## STANOVISKO

***k navrhovanej činnosti/stavbe „II. etapa rozšírenia výroby a skladových priestorov ECO-BAGS s.r.o., Myjava, v k.ú. Myjava a Turá Lúka“ vypracované na základe jej odborného posúdenia v súlade s ustanovením § 16a ods. 3 zákona č. 364/2004 Z. z. o vodách a o zmene zákona SNR č. 372/1990 Zb. o priestupkoch v znení neskorších predpisov (vodný zákon) v znení neskorších predpisov***

Súčasťou žiadosti bola projektová dokumentácia pre stavebné povolenie (generálny projektant: ASPA- projekt s.r.o., hlavný inžinier projektu Ing. P. Švidroň, Ružomberok, apríl 2021). Investorom navrhovanej činnosti/stavby „***II. etapa rozšírenia výroby a skladových priestorov ECO-BAGS s.r.o., Myjava, v k.ú. Myjava a Turá Lúka***“ je ECO-BAGS s.r.o., Michala Šimonoviča 481/16 , 907 01 Myjava zastúpená EKOS PLUS s.r.o., Župné námestie 7, 811 03 Bratislava.

Obrázok č. 1: Zaujímavé územie – dotknutý predkvartérny útvar podzemnej vody

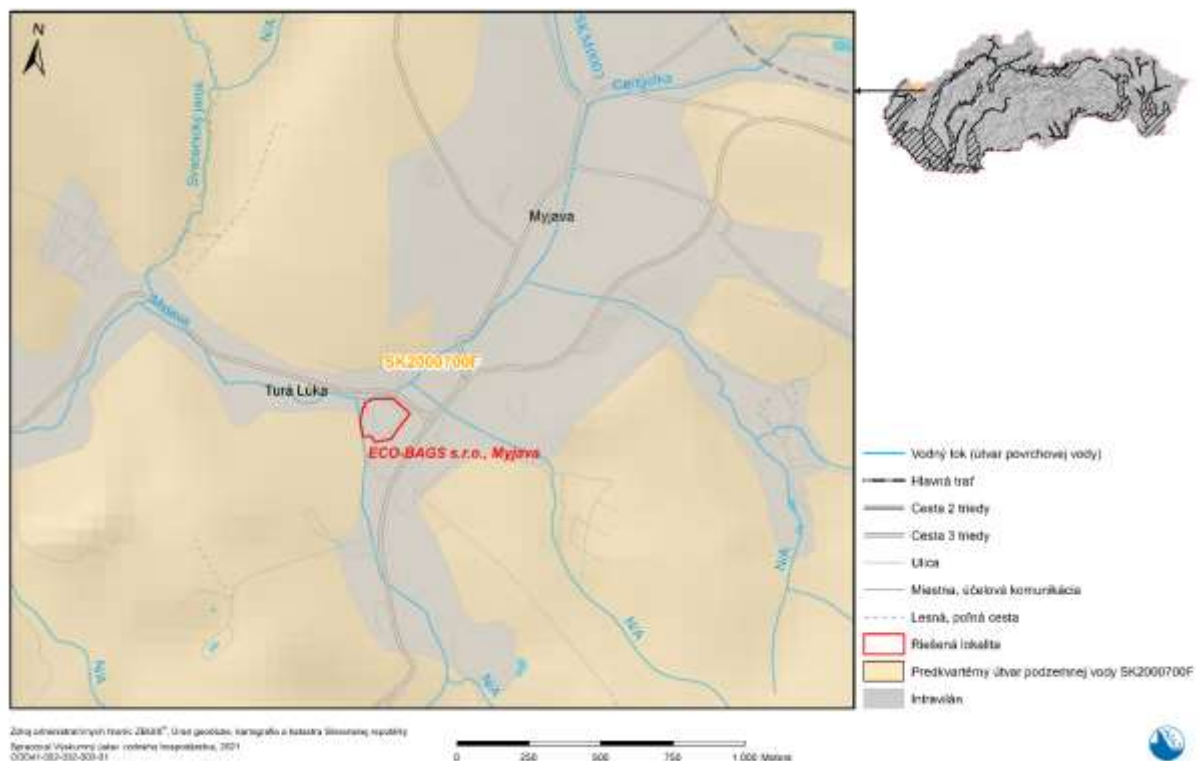
Lokalita navrhovanej činnosti/stavby „**II. etapa rozšírenia výroby a skladových priestorov ECO-BAGS s.r.o., Myjava, v k.ú. Myjava a Turá Lúka“** je situovaná v čiastkovom povodí Moravy. Dotýka sa útvaru podzemnej vody predkvartérnych hornín SK2000700F Puklinové podzemné vody západnej časti flyšového pásma (tabuľka č. 1 a obrázok č. 1).

Útvary povrchovej vody a útvary podzemnej vody kvartérnych sedimentov sa v predmetnej lokalite nenachádzajú. Časť areálu zo severozápadnej strany zasahuje do 10-metrového ochranného pásma rieky Myjava – útvaru povrchovej vody SKM0003 Myjava. (Stavebník požiada o súhlas s realizáciou stavby v ochrannom pásme vodného toku.)

Obrázok č. 2: Zaujmové územie – zraniteľnosť územia a dokumentačné body

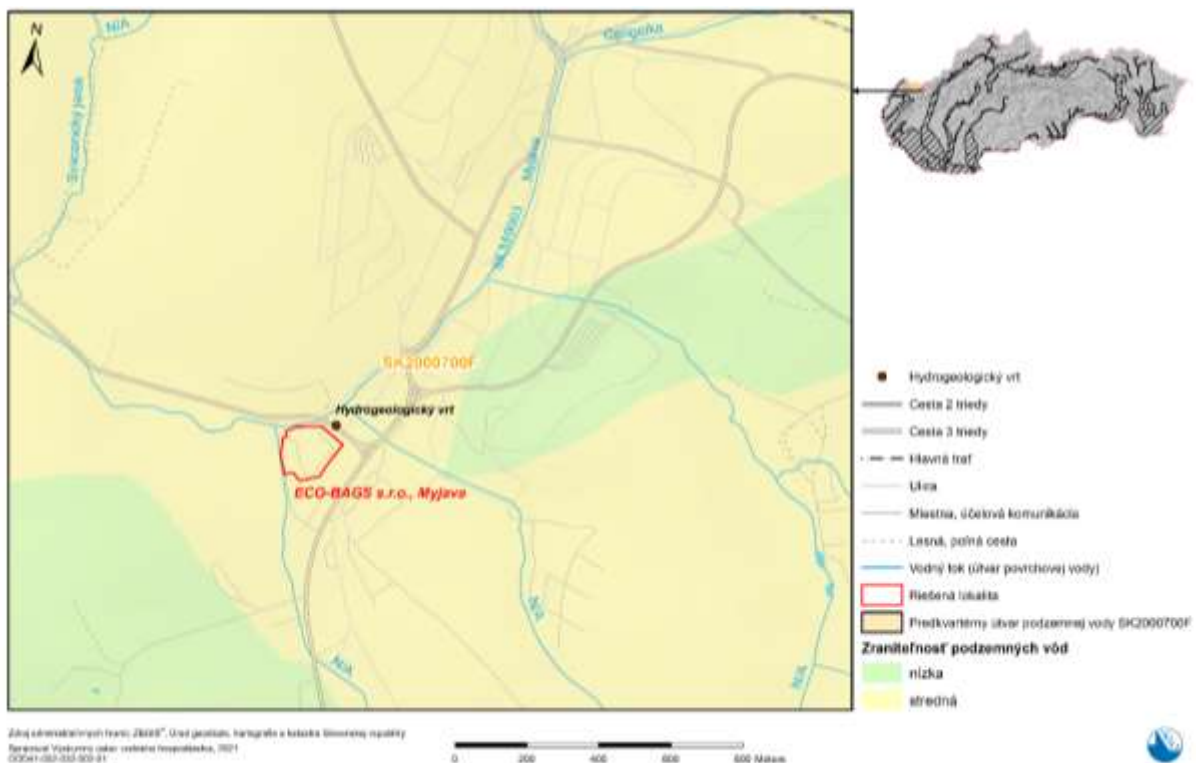
Útvar podzemnej vody SK2000700F Puklinové podzemné vody západnej časti flyšového pásma bol vymedzený ako útvar predkvartérnych hornín s plochou 253,848 km<sup>2</sup>. Útvar je tvorený hydrogeologickým súvrstvom striedajúcich sa pieskovcov a ílovcov paleogénu (flyš) s puklinovou priepustnosťou. Riešená lokalita sa nachádza na území so strednou zraniteľnosťou podzemných vôd. V záujmovom území a jeho blízkom okolí sa nenachádza žiadny vodárenský objekt, ani súvisiaci vodný ekosystém a nie je súčasťou CHVO (obrázok č. 2).

Podľa údajov uvedených v predloženej projektovej dokumentácii pre stavebné povolenie, hladina podzemnej vody bola počas vrtných prác narazená v rozsahu hĺbok 2,90 až 4,50 m p. t. a ustálená hladina bola v rozsahu hĺbok 2,90 až 3,70 m p. t.. Podzemná voda má voľnú i napätú hladinu, počas roka sa mení v závislosti od zrážok.
